Avis de la LPO PACA concernant le projet de centrale photovoltaïque au sein du massif du Défens et mise en compatibilité du Plan Local d'Urbanisme de la commune de Forcalqueiret par la déclaration de projet

Localisation des projets retenus pour l'analyse des incidences cumulées

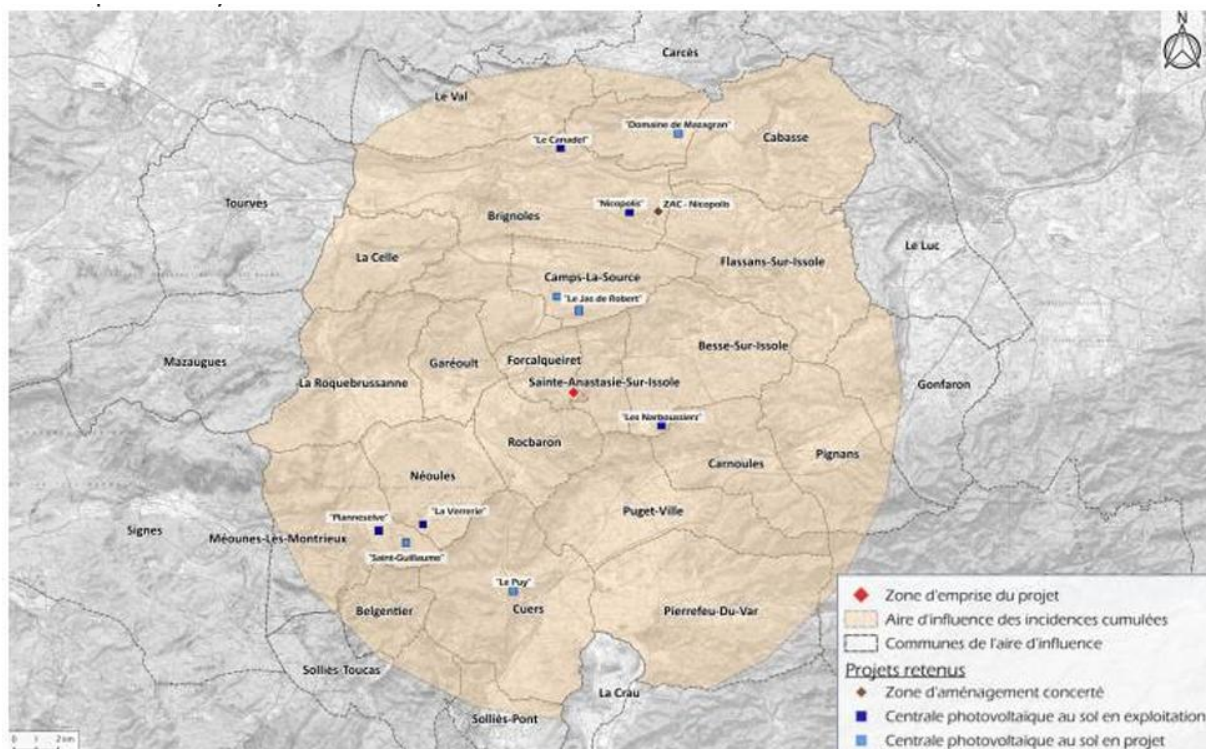
Cette première analyse ne porte donc pas sur une échelle pertinente et se heurte par ailleurs à la multitude des autres projets de centrales photovoltaïques au sol sur le territoire de cette Communauté d'Agglomération.

Le projet s'intègre en effet dans un secteur marqué par la présence de plusieurs autres parcs photovoltaïques existants ou en projet dans les communes avoisinantes entraînant des effets cumulés sur les enjeux en termes de biodiversité.
